UNIwersytet Muzyczny Fryderyka Chopina

Warszawa, dnia 27 lipca 2015

Odpowiedzi na pytania

Dotyczy: postępowania o udzielenie zamówienia publicznego prowadzonego w trybie przetargu nieograniczonego na **Wykonanie wielobranżowego remontu dostosowania zespołu budynków domu studenckiego Dziekanka u zbiegu ulic Krakowskie Przedmieście i Bednarska, działka nr 4 z obrębem 5-04-02, do wymogów przeciwpożarowych i sanitarno-epidemiologicznych wraz z robotami towarzyszącymi - Etap II, znak sprawy ZP-8/07/2015/272/W/TL**

RZUT I PIĘTRA 1:100

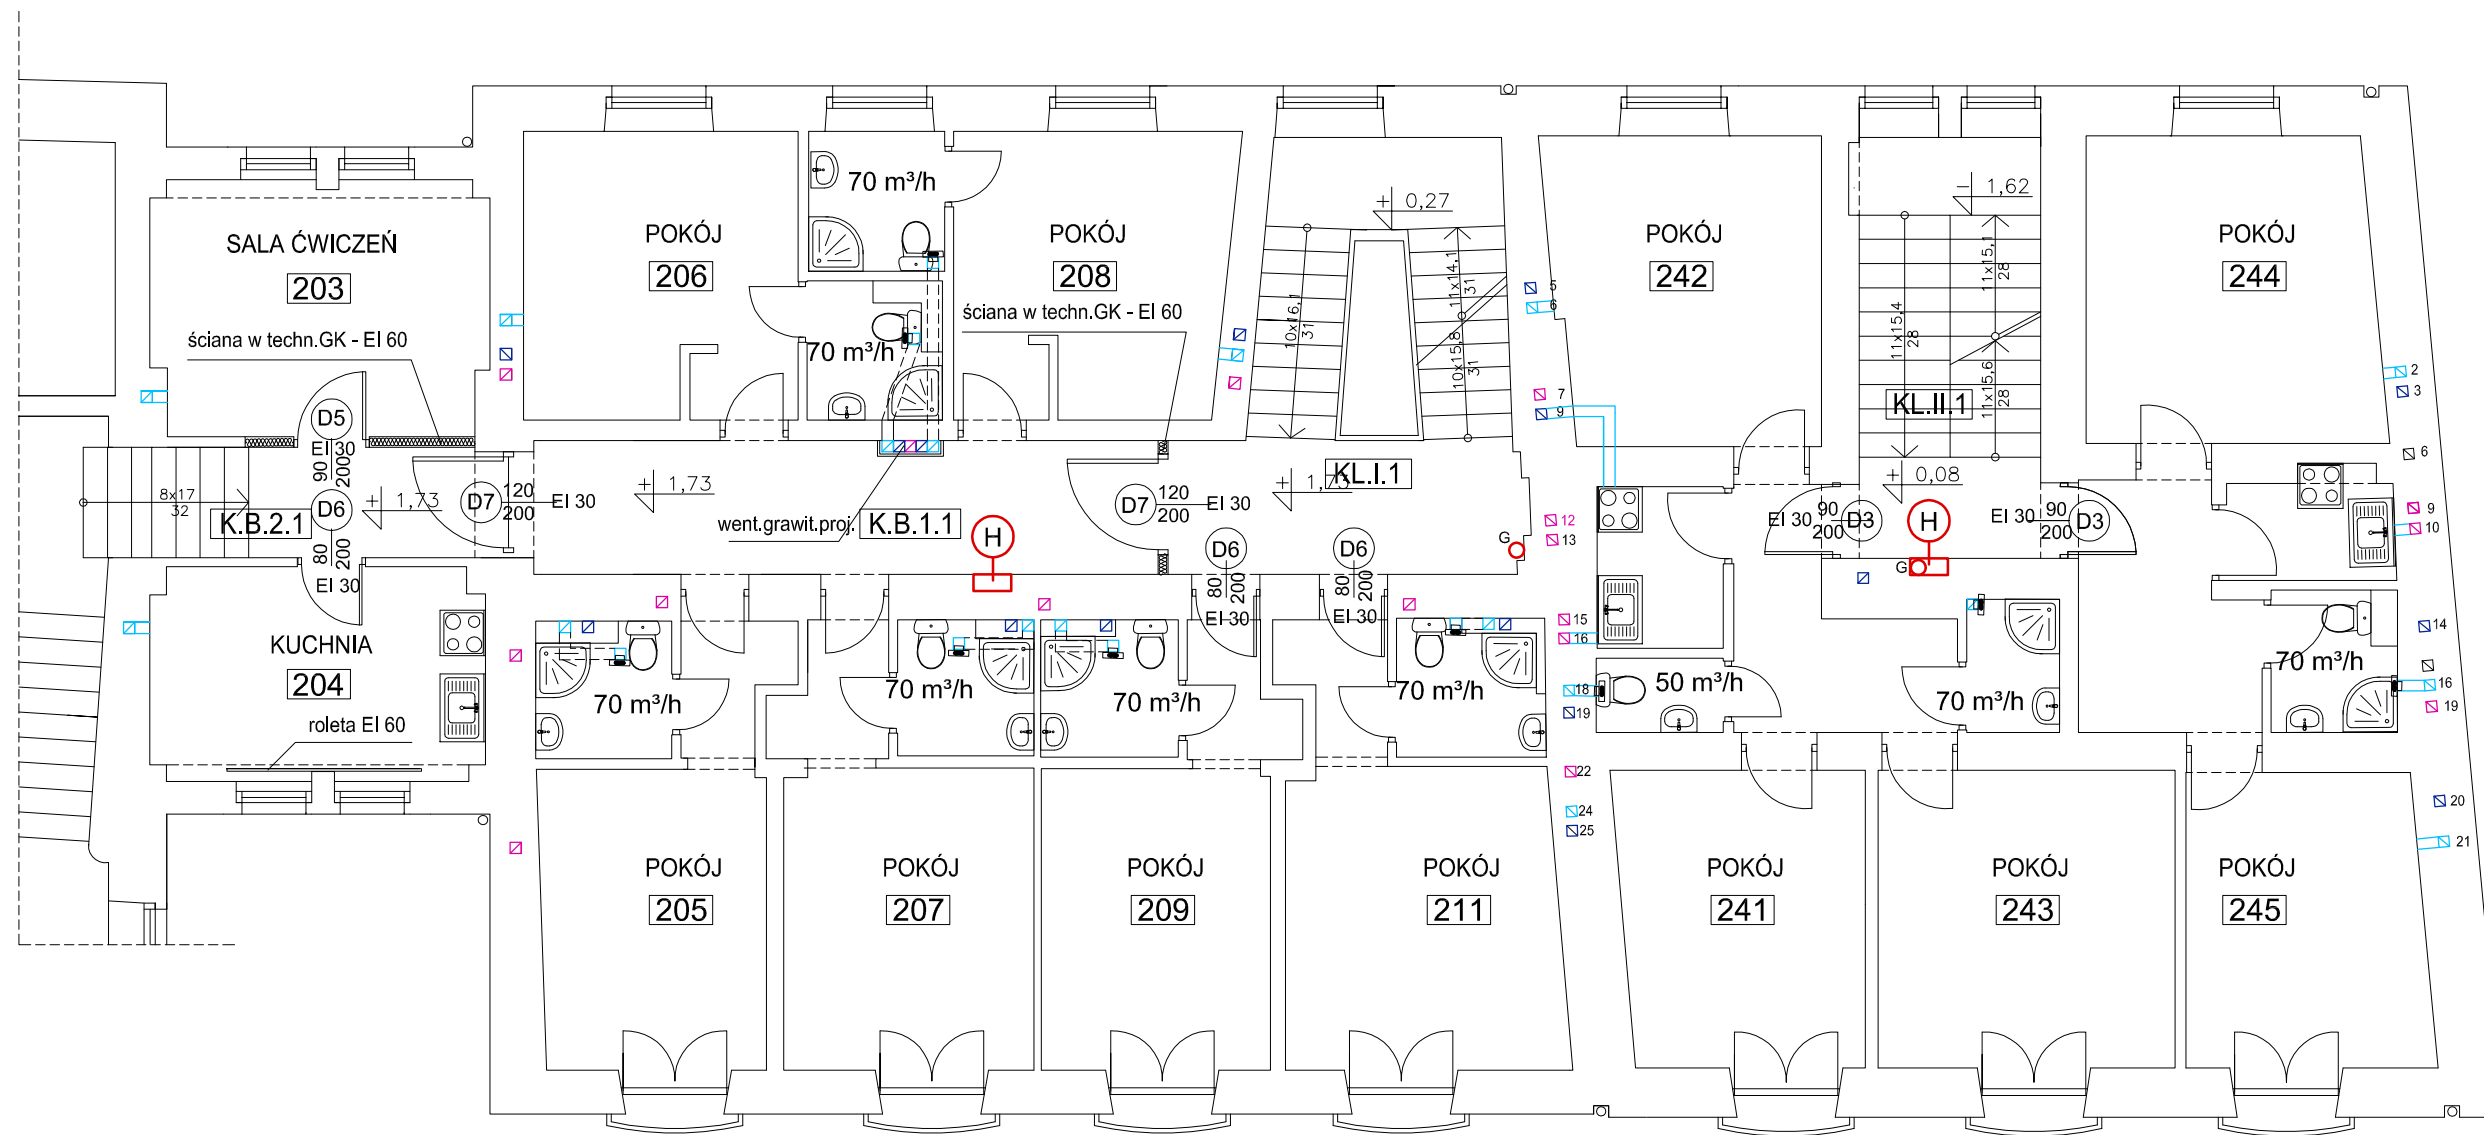
Proszę o przedstawienie brakujących rysunków:

- „Rzut 1 pietra, wentylacja mechaniczna- Bednarska29/31- rys. S/08
- „Rzut 2 pietra, wentylacja mechaniczna-Bednarska 29/31 - rys. S/09

Rysunki w załączeniu..
